**Всемирный форум для согласования правил
в области транспортных средств**Рабочая группа по вопросам освещения
и световой сигнализации**Восемьдесят вторая сессия**

Другие правила ООН:**Правила № 53 ООН (установка устройств освещения
и световой сигнализации для транспортных средств
категории L3)****Предложение по новому дополнению к поправкам
серии 03 к Правилам № 53 ООН****Представлено экспертом от Международной ассоциации заводов-
изготовителей мотоциклов (МАЗМ)***

«Приложение 7

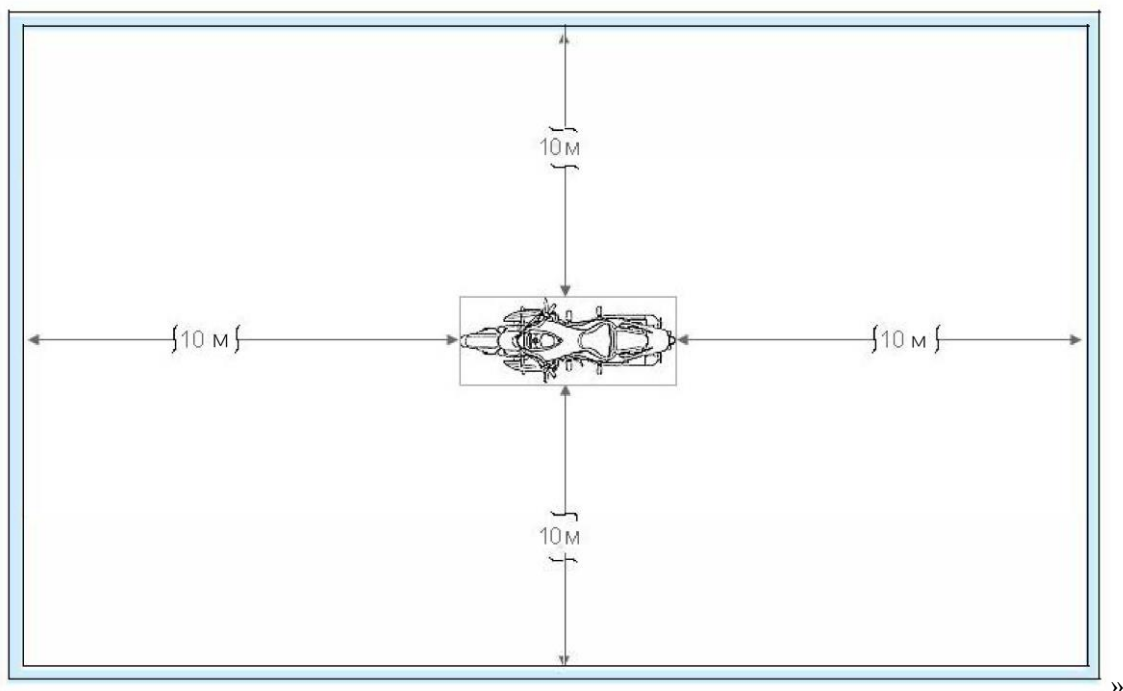
- 6.15.9.3** **К удовлетворению органа по официальному утверждению типа техническая служба проводит визуальную проверку, с тем чтобы убедиться в том, что видимая поверхность внешних фонарей освещения подножки не видна напрямую для глаза наблюдателя, перемещающегося по границе зоны в поперечной плоскости на расстоянии 10 м от передней части транспортного средства, в поперечной плоскости на расстоянии 10 м от задней части транспортного средства и в двух продольных плоскостях на расстоянии 10 м от каждой из сторон транспортного средства; эти четыре плоскости расположены на высоте от 1 до 3 м над уровнем грунта перпендикулярно ему, как указано в приложении 7.**

Включить новое приложение 7 следующего содержания:

Зона наблюдения в направлении видимой поверхности внешних фонарей освещения подножки
